Aanvraag wijziging Kew vergunning TU Delft

11 maart 2015

Technische Universiteit Delft

HollandPTC BV, een samenwerkingsverband van TU Delft, Erasmus MC en LUMC, wil een centrum oprichten voor de medische behandeling van kanker met protonetherapie en medisch-wetenschappelijk onderzoek. Het centrum, HollandPTC, zal in Delft gebouwd worden op het terrein van de TU Delft.

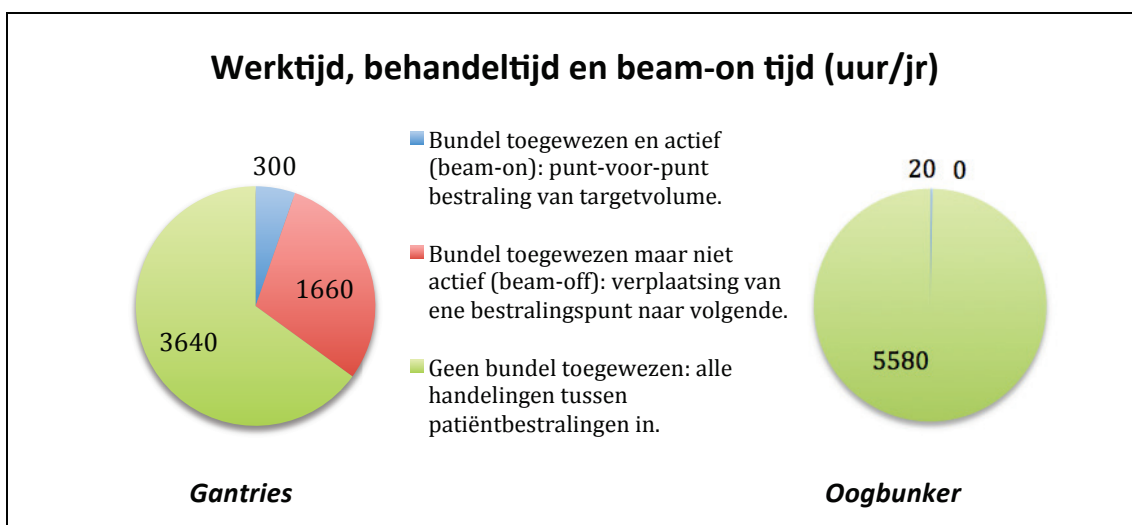
Bijlage:	A14	A16	A17	A18	A21	A22	A23	A24
Gewijzigde inputparameters	X	X				X	X	X
Gewijzigd gebouwontwerp		X			X	X		X
Nieuwe inzichten		X				X	X	
Nadere specificering						X		
Verduidelijking	X	X	X	X		X		
Verandering Ministr. regelingen							X	X
